女川原子力発電所 2 号炉審査資料	
資料番号	02DS-4-2(改 6)
提出年月日	2024 年 2 月 9 日

女川原子力発電所 2 号炉
設置許可基準規則等への適合性について
(固体廃棄物処理系固化装置の固化材変更等)
< 補足説明資料 >

2024 年 2 月
東北電力株式会社

第3-1図 固体廃棄物処理系系統概要図

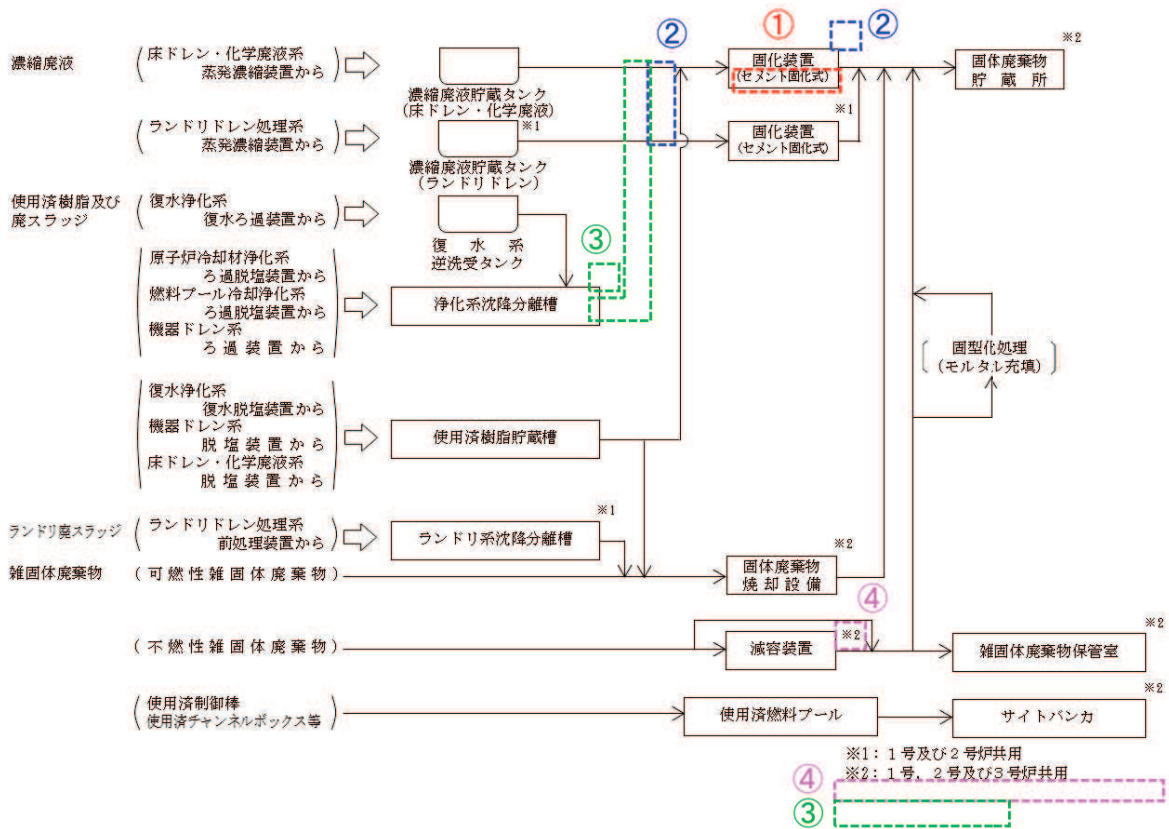
既設置変更許可の本文及び添付書類八に記載しているプラスチック固化式固化装置の固化材を「プラスチック」から「セメント」に変更するとともに、1号炉との共用を取り止める。

また、既設置変更許可では、使用済粉末樹脂等についても固化材（プラスチック）と混合してドラム缶内に固化し貯蔵保管することを記載しているが、セメント固化式固化装置での固化処理は行わない方針としたため、今回の申請にあわせてこの記載を削除する。

【変更理由】 ①固化材変更 ②共用取り止め ③固化処理の取り止め ④記載の適正化

第4-1図 セメント固化式固化装置の設置場所

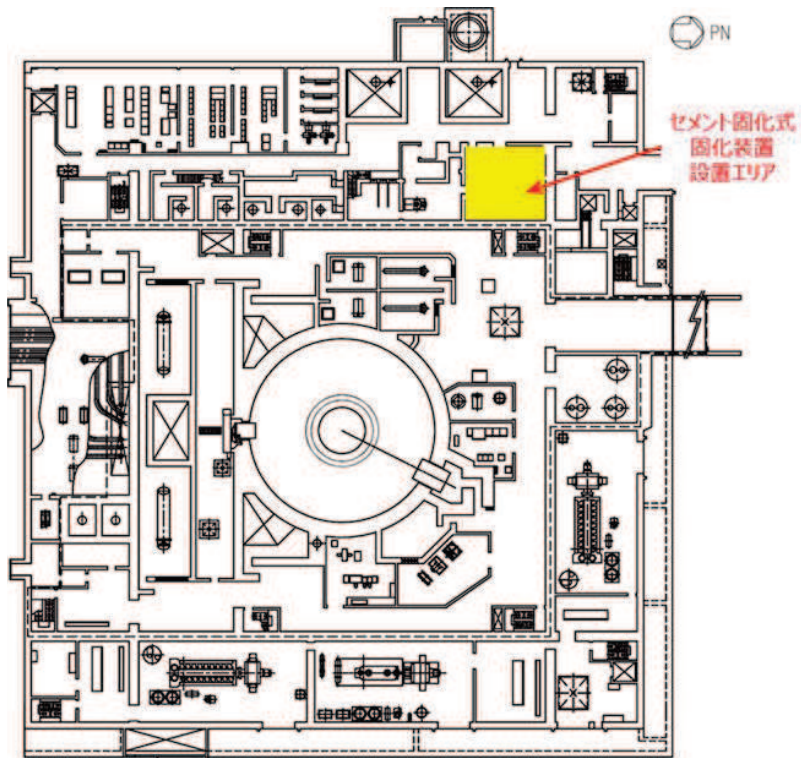
セメント固化式固化装置の設置場所を第 4-1 図に示す。また、変更前後の機器配置イメージを第 4-2 図に示す。

第4-2図 変更前後の機器配置イメージ (2/2)

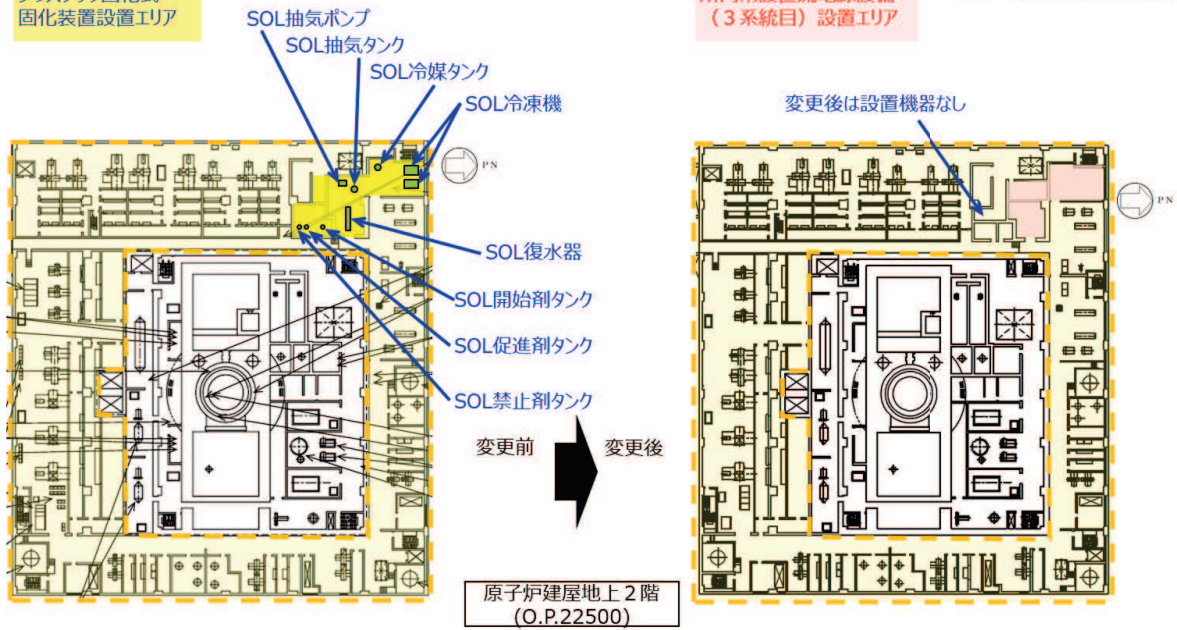
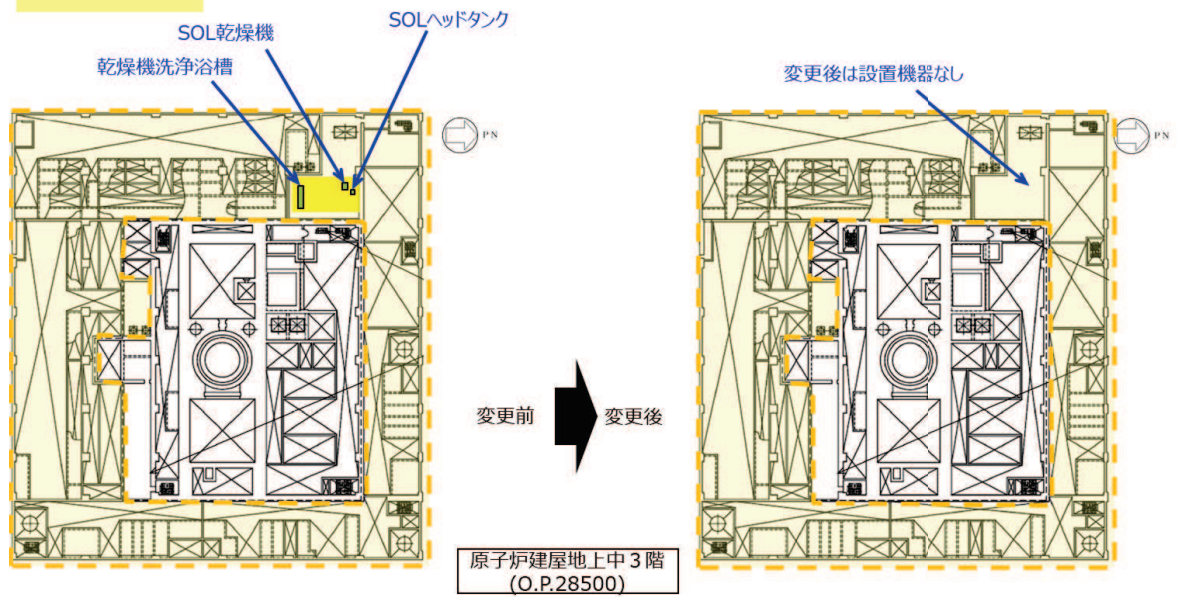
また、固化材の変更に合わせて固化装置の機器構成について最適化を図り、得られたスペースを活用し所内常設直流電源設備（3系統目）を設置する。

プラスチック固化式
固化装置設置エリア

所内常設直流電源設備
(3系統目) 設置エリア

図 女川 1 号及び 2 号炉における固体廃棄物処理フロー

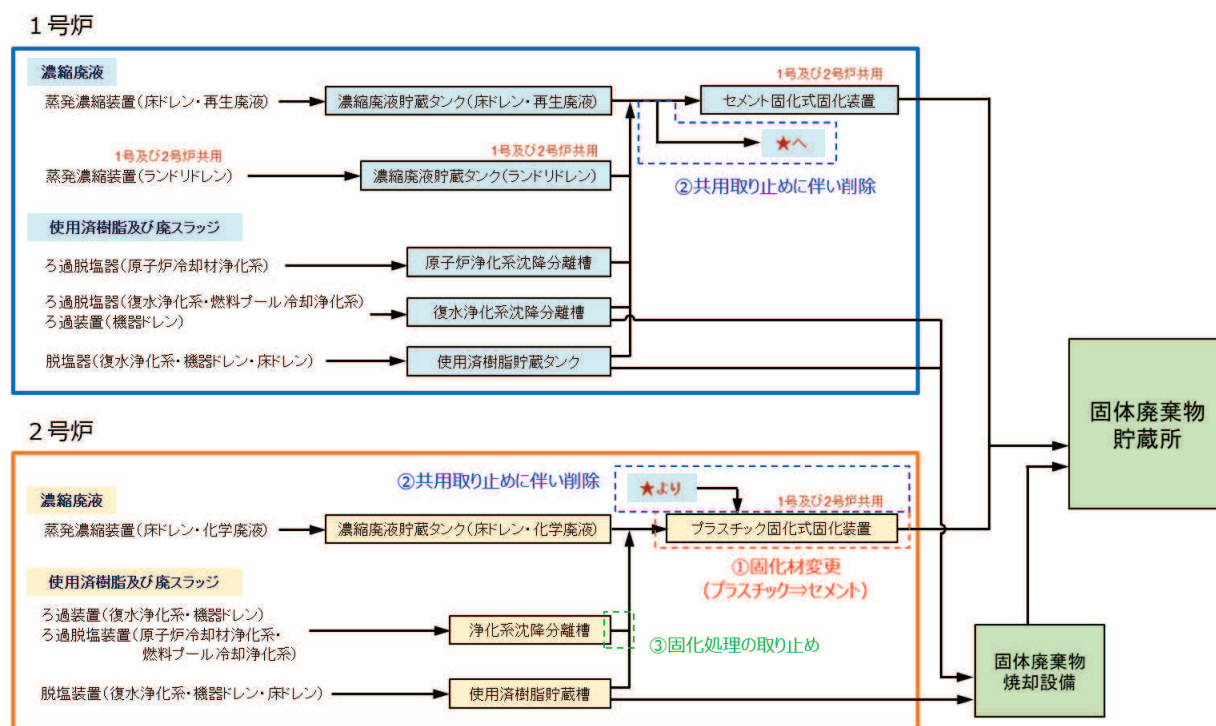
1 号炉の濃縮廃液^{※1}、使用済樹脂及び廃スラッジ（以下「1 号炉濃縮廃液等」という。）については、セメント固化式固化装置（1 号及び 2 号炉共用）で固化処理できるほか、プラスチック固化式固化装置でも固化処理できる設計としている（下図参照）。

本変更において、プラスチック固化式固化装置の 1 号炉との共用を取り止めることから、1 号炉濃縮廃液等はセメント固化式固化装置（1 号及び 2 号炉共用）のみで固化処理できることを確認する。

図1 セメント固化式固化装置における散逸防止対策（イメージ図）

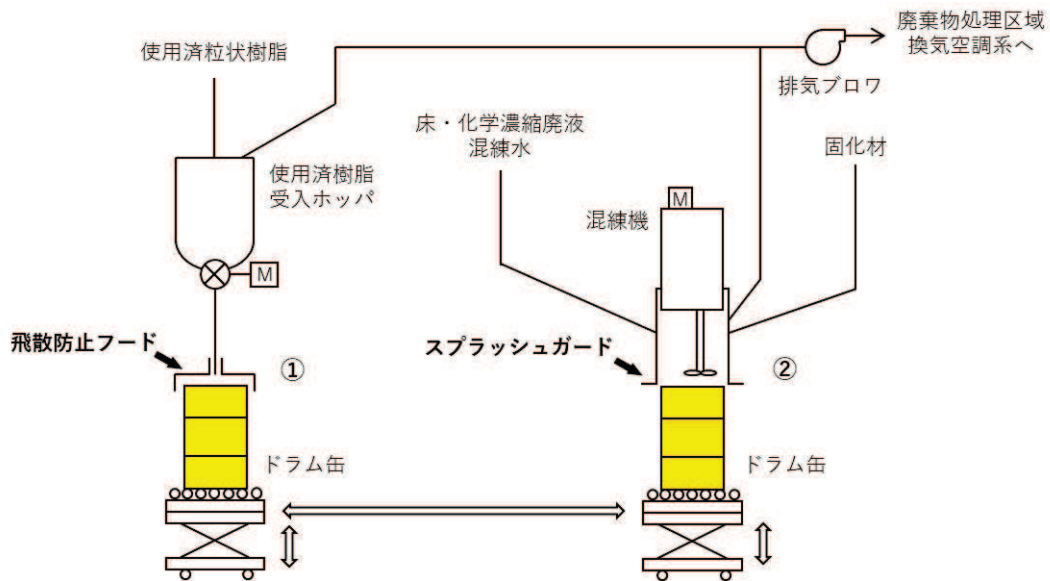
本変更後のセメント固化式固化装置による放射性廃棄物の処理工程において、放射性物質の散逸防止を考慮する必要がある工程としては以下の 2 箇所があり、これらの工程に対する散逸防止対策として、飛散防止フード及びスプラッシュガードを設置する。

また、混練機からドラム缶へ床・化学濃縮廃液、固化材及び混練水を投入し混練する際（②）には、ドラム缶を上昇させスプラッシュガードと接続するとともに、スプラッシュガードは廃棄物処理区域換気空調系に接続し、ドラム缶内を排気することにより、ドラム缶内からの放射性物質の散逸を防止する設計とする。

図2 プラスチック固化式固化装置における散逸防止対策（イメージ図）

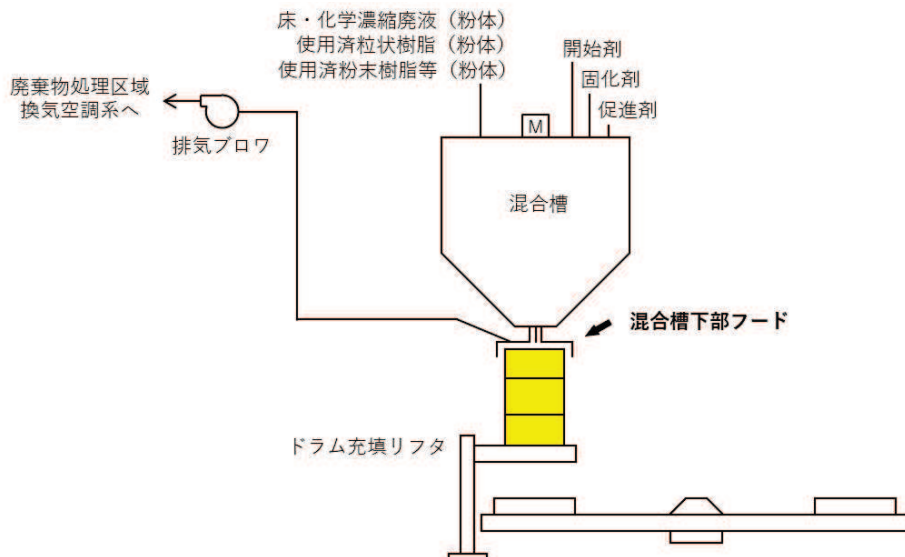
本変更前のプラスチック固化式固化装置による放射性廃棄物の処理工程において、放射性物質の散逸防止を考慮する必要がある工程としては混合槽からドラム缶へ混練物を投入する工程があり、本工程に対する散逸防止対策として、混合槽下部フードを設置している。

混合槽からドラム缶へ混練物を投入する際には、ドラム缶を上昇させ混合槽下部フードと接続するとともに、混合槽下部フードは廃棄物処理区域換気空調系に接続し、ドラム缶内を排気することにより、ドラム缶内からの放射性物質の散逸を防止する設計としている。
